**INFORME DE CONTROL ESPECÍFICO  
N° 026-2024-2-2950-SCE**

**SERVICIO DE CONTROL ESPECÍFICO A HECHOS CON  
PRESUNTA IRREGULARIDAD  
MUNICIPALIDAD PROVINCIAL DE ASCOPE  
ASCOPE, LA LIBERTAD**

**“PROCEDIMIENTO DE SELECCIÓN PEC-PROC-2-2021-  
MPA/CS-1 PARA LA EJECUCIÓN DE LA OBRA  
“REHABILITACIÓN DEL LOCAL ESCOLAR RAMÓN  
CASTILLA CON CÓDIGO LOCAL 255949; DISTRITO DE  
ASCOPE, PROVINCIA DE ASCOPE, DEPARTAMENTO DE LA  
LIBERTAD” CUI N°2513790”**

**Respecto a la partida "03.05.01.02 Contrazócalo de cerámica 0.10 x 0.45m y 03.05.02.01 Zócalo de Cerámica 0.45x0.45cm H=1.70 Color"**

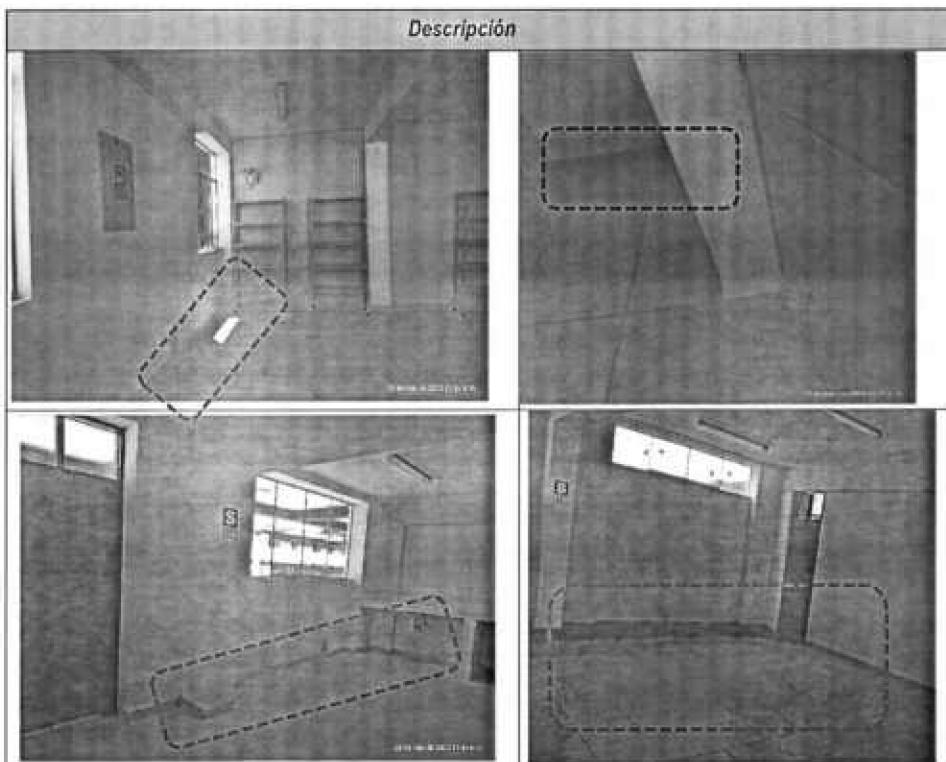
Asimismo, dentro del presupuesto para la partida 03.05.01.02 Contrazócalo de cerámica 0.10x0.45m, se detalla un metrado de 1 302,34m, considerando los ambientes del pabellón A, B, C, D, E, G, I, Vigilancia (según la planilla de metrados del expediente técnico aprobado), cuyo precio unitario fue de S/ 19.73 el cual incluye la instalación de Rodoplast, en todos los ambientes considerado para dicho metrado.

**Respecto a la partida "03.13.06 Extintores de Polvo Químico Seco (Inc. Instalación)"**

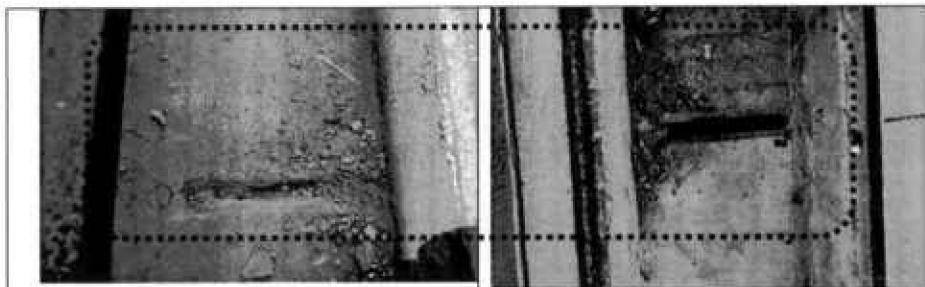
*De la verificación realizada en la visita de inspección, se pudo corroborar que en su mayoría se encuentran trabados o no se pueden abrir (...)*
